Název a evidenční číslo Stavby: III/2722 Semice, rekonstrukce Název stavebního objektu/provozního souboru (SO/PS): Rekonstrukce silnice III/2722 - investice kraje	Číslo SO/PS / / číslo Změny SO/PS: 101/5	Číslo ZBV: 15
---	---	-------------------------

Změnový list

Změna: Doplnění uličních vpustí

Změna: Doplnění šterbinových žlabů

Příloha č. 1 – Výkres doplněných štěrbinových žlabů a vpustí
Příloha č. 2 - Oceněný změnový soupis prací

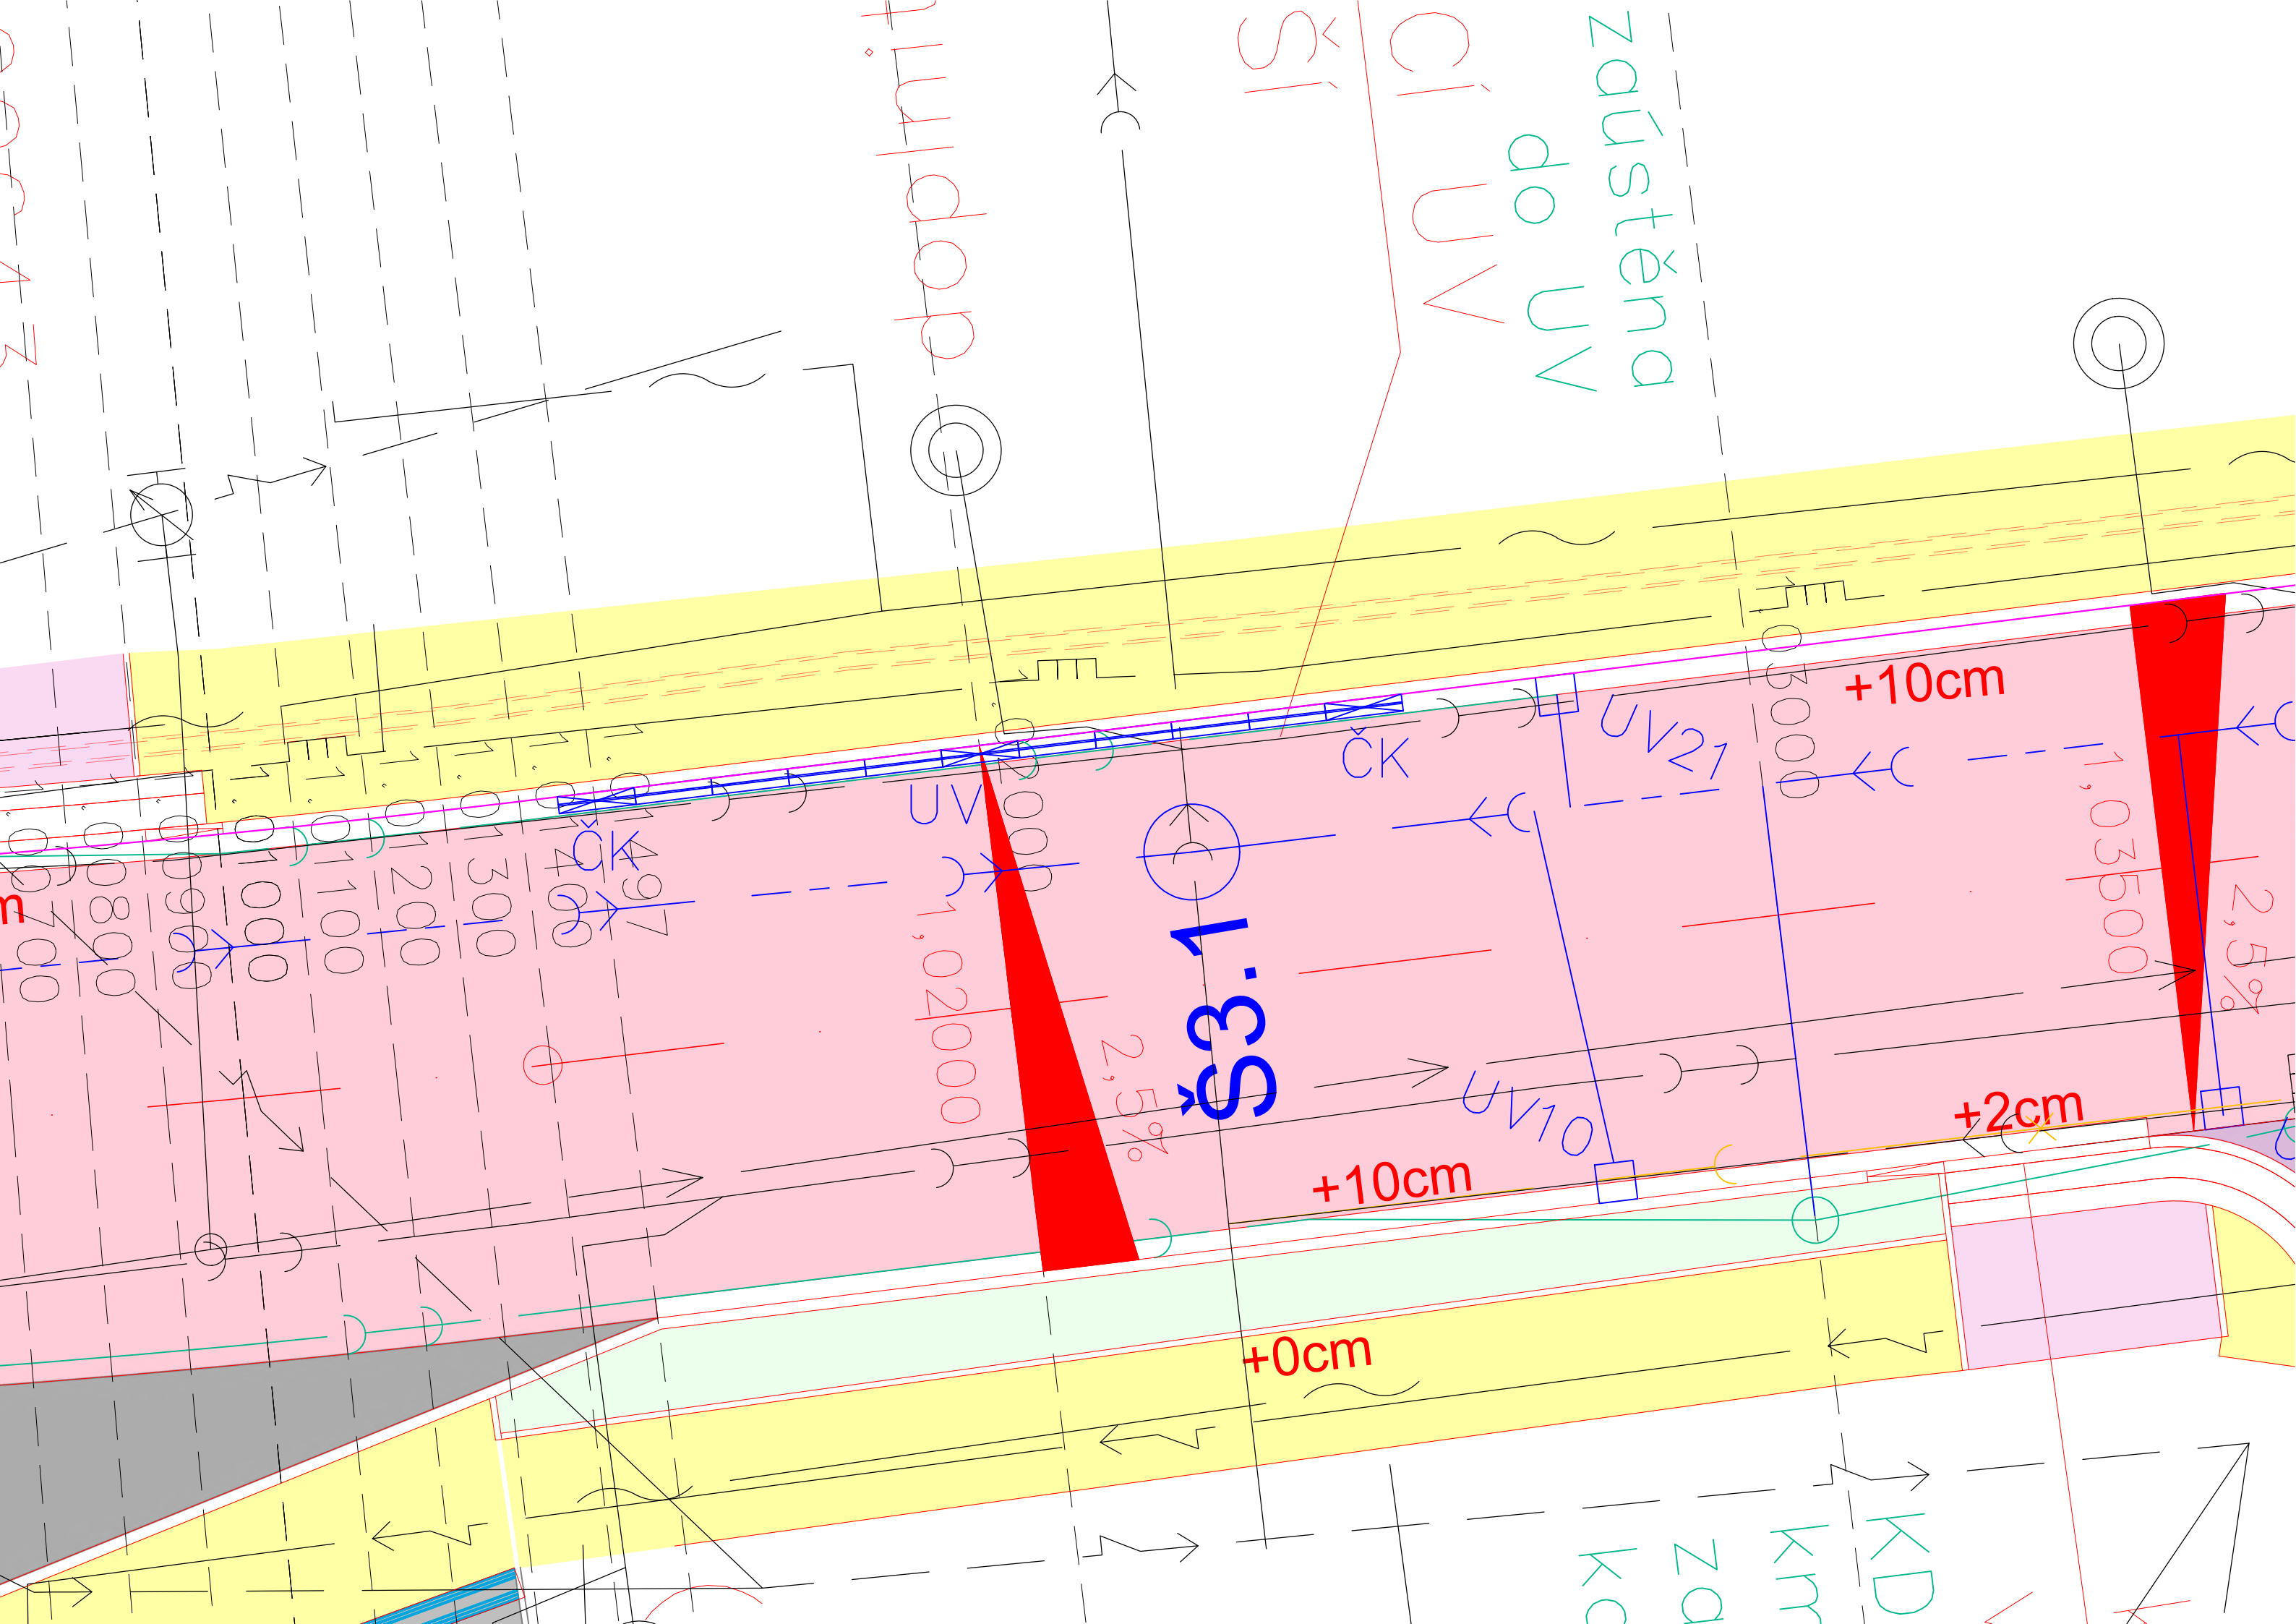
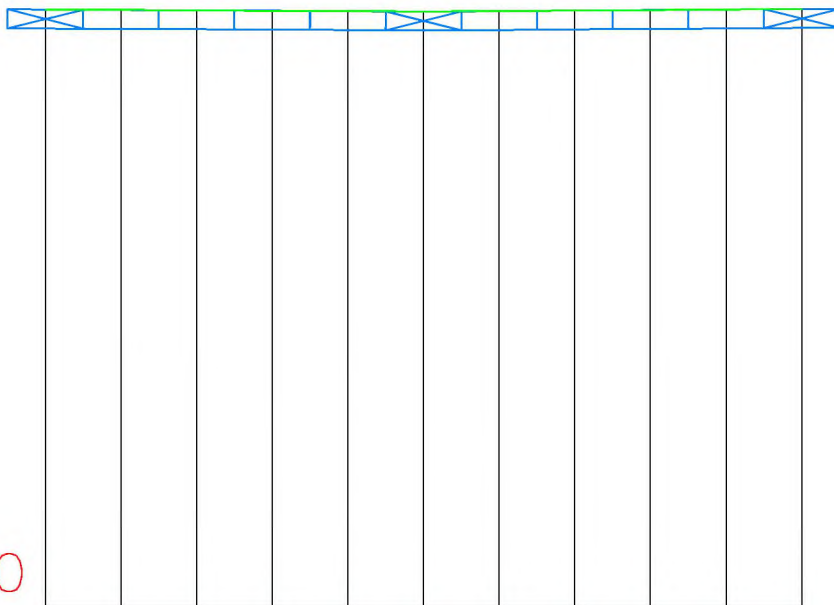
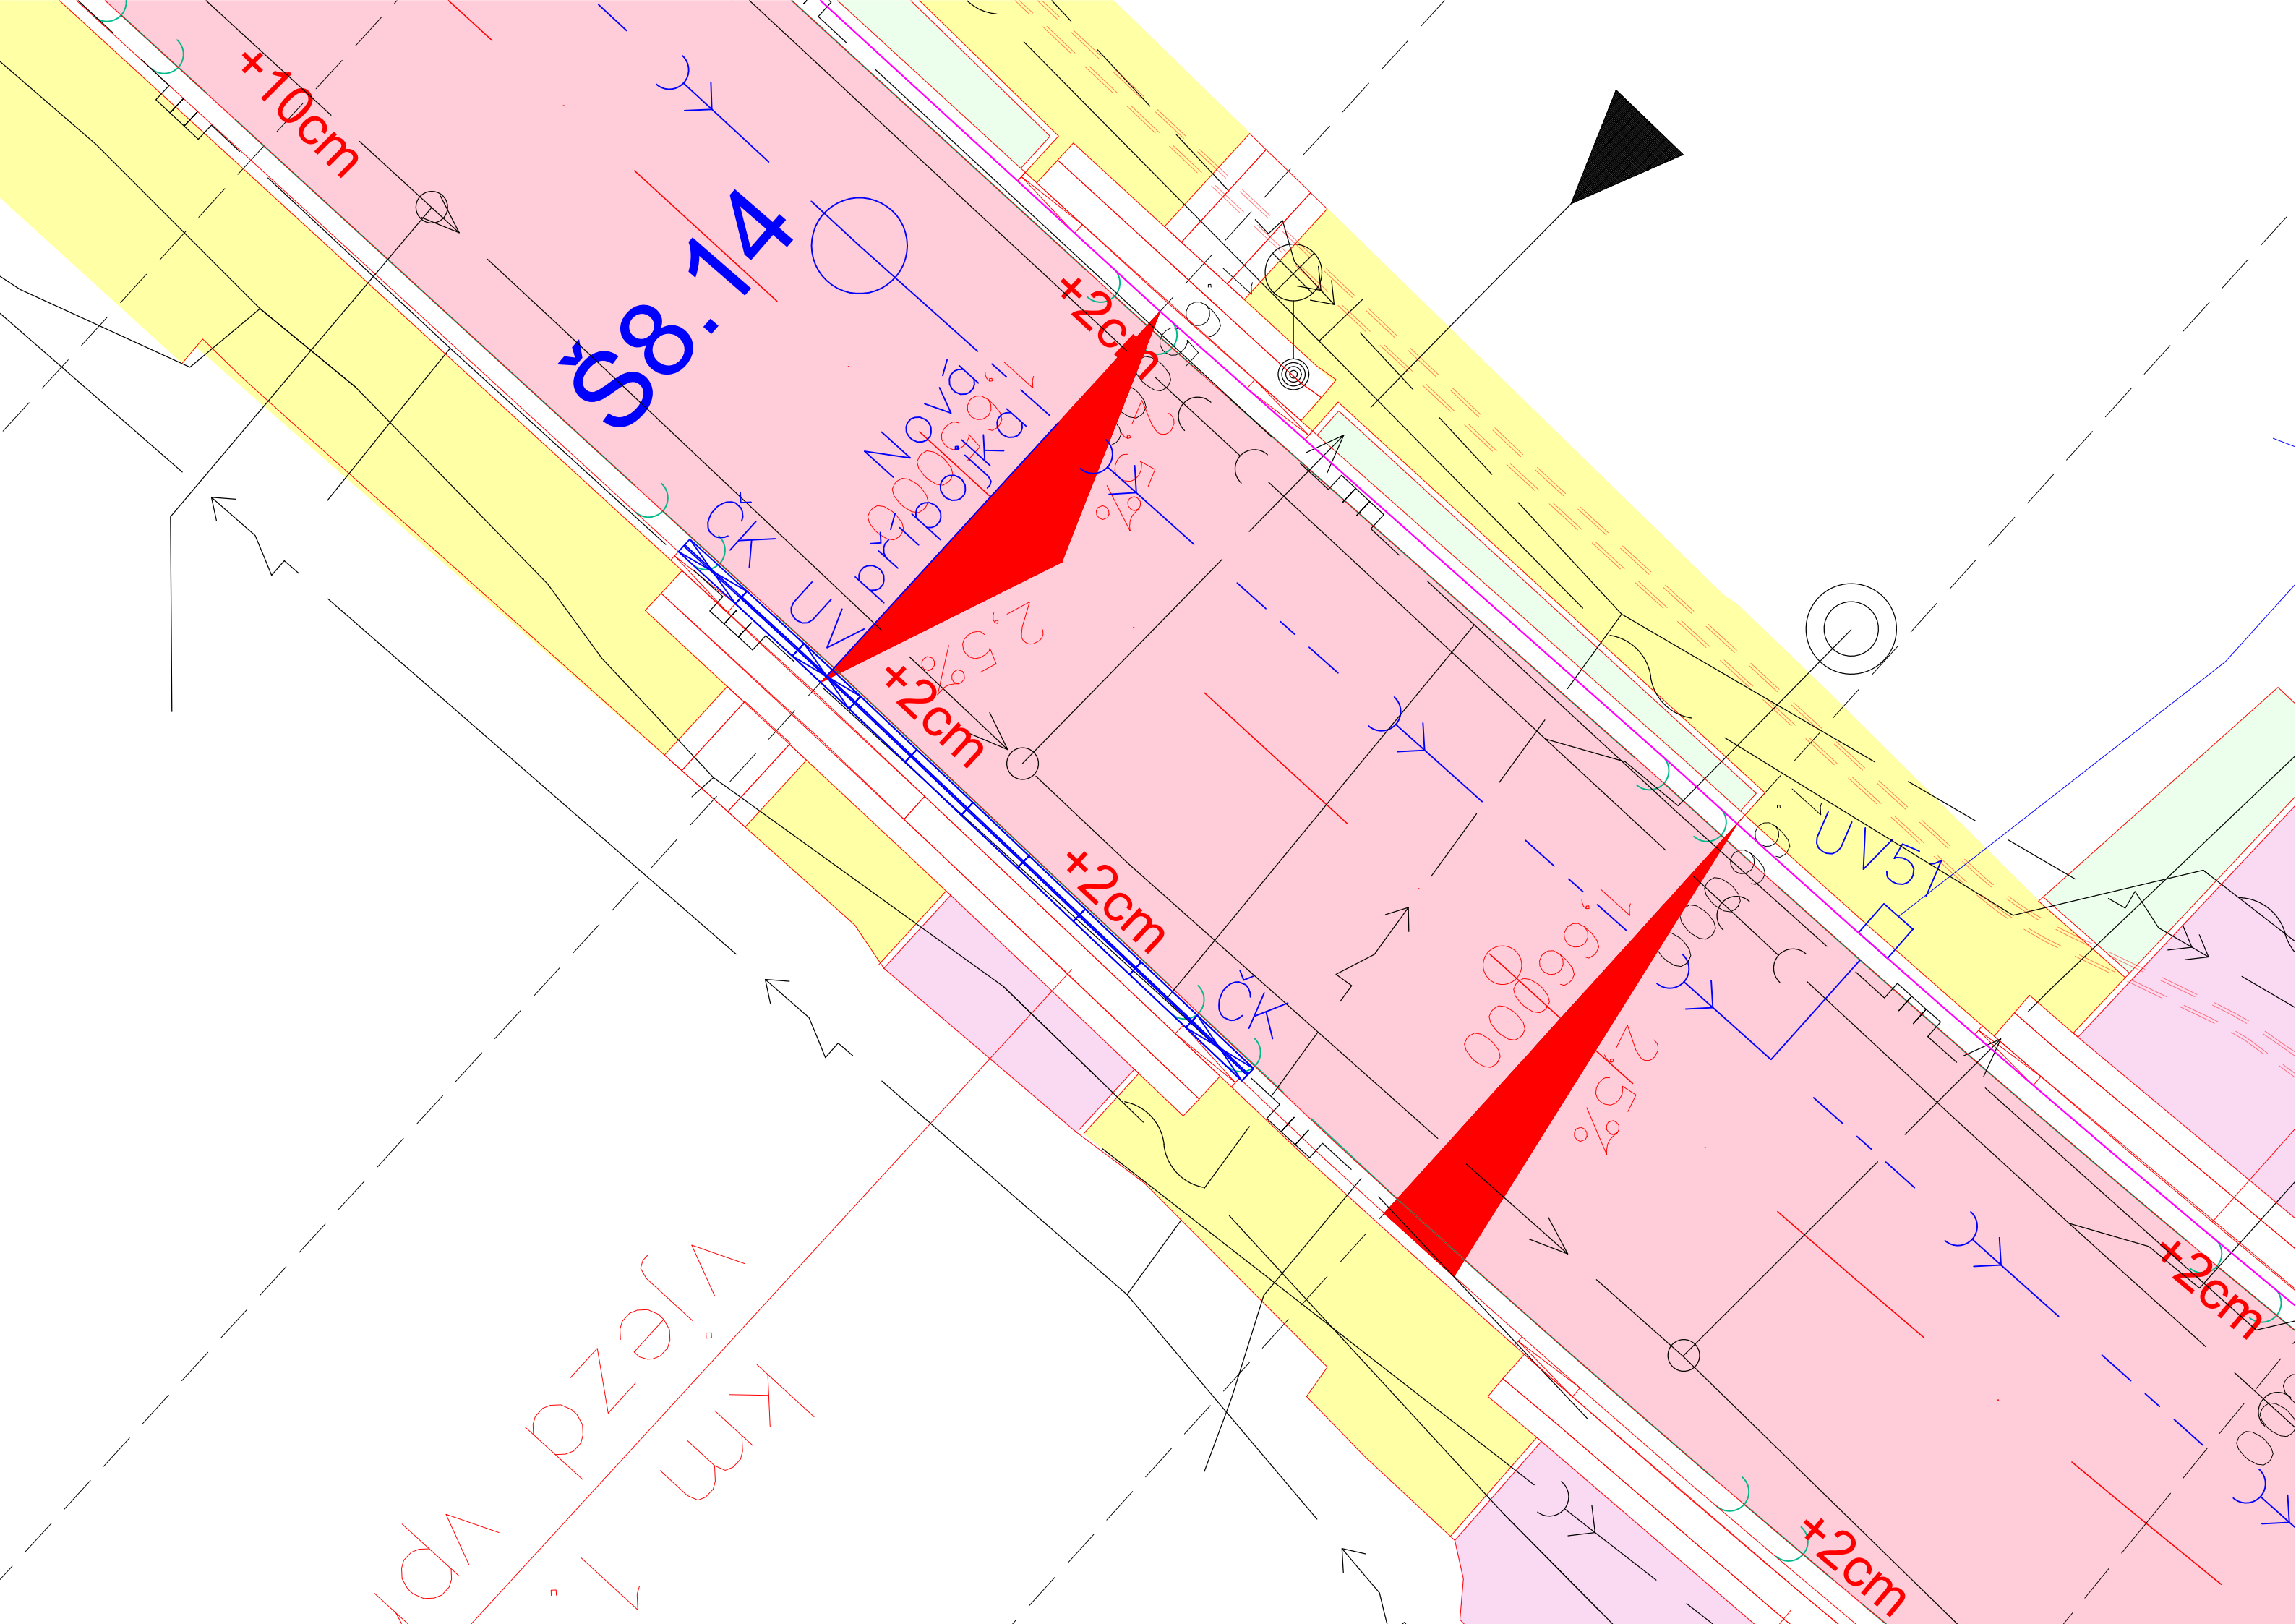
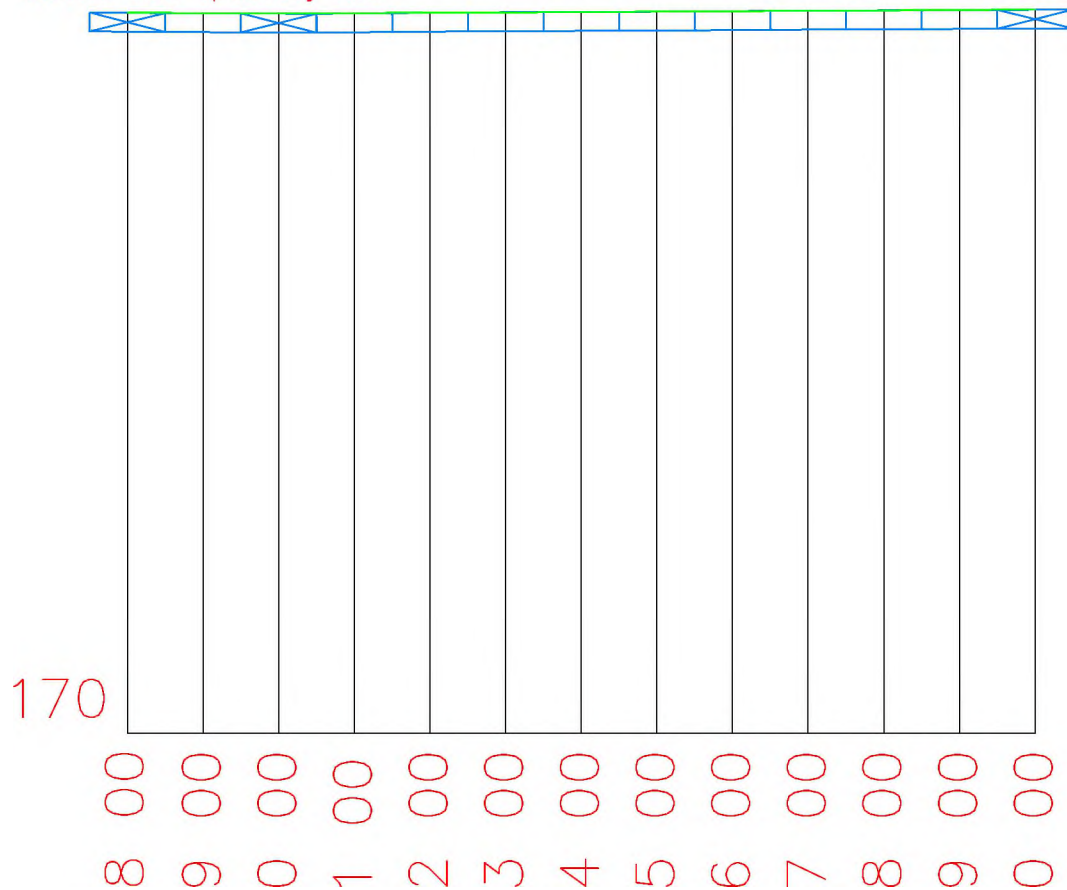
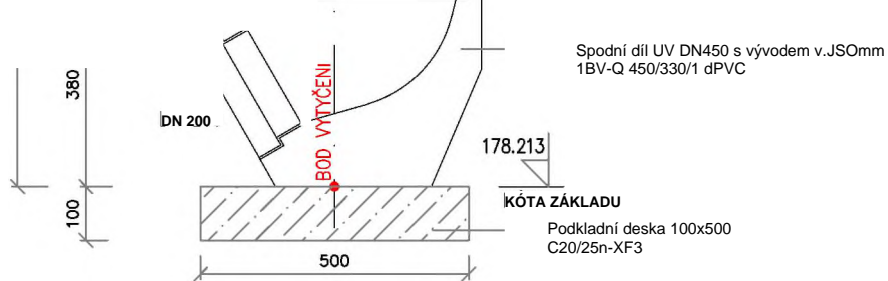
Toto dopracování, ze strany autorského dozoru spočívá v doplnění štěrbinových žlabů v km 0,820 vlevo, v km 0,958 vpravo, v km 1,020 vlevo a v km 1,650 vpravo. Dále byly vlivem zanesení a nefunkčnosti stávající kanalizace, kdy tato skutečnost nebyla známa v době podání nabídky a nebyla uvedena v Zadávací dokumentaci, doplněny uliční vpustí v km 1,695 79, v km 1,708 74 vlevo a 4 vpustí v úseku 1,800 – 1,920 vpravo viz. Příloha č. 1 – Výkres doplněných štěrbinových žlabů a vpustí.
